华拓电力科技园项目修建 性详细规划（优化）

2025 年 7 月 30 日

平顶山市自然资源和规划局高新分局 2025 年第四次规划业务审查会原则通过华拓电力科技园项目修建性详细规划（优化）。

优化后平面图

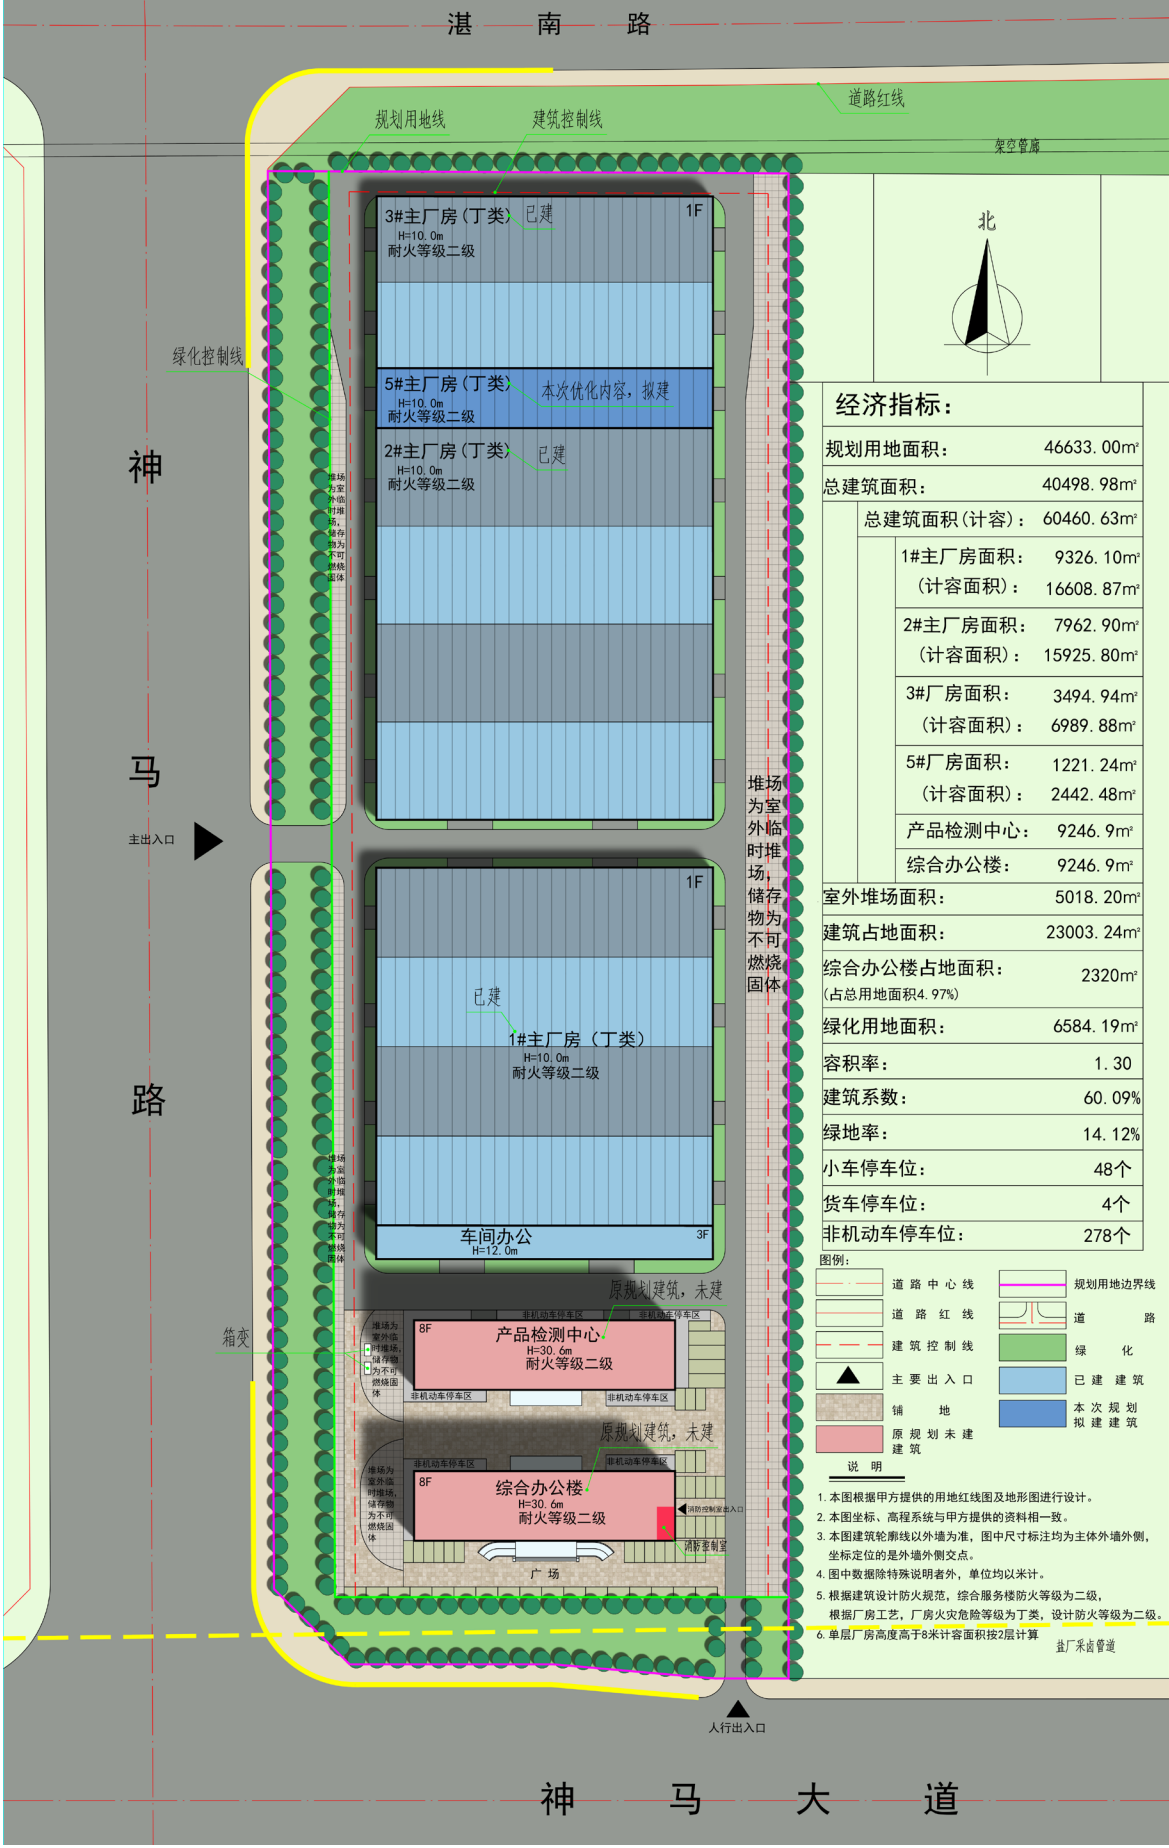
调整说明

优化内容：1. 北侧2、3#厂房之间增加5#厂房。2. 优化消防通道、消防登高操作场地，使其满足规范要求。3. 增设非机动车停车区。4. 调整机动车位，增设充电机动车位。5. 合理调整出入口位置。
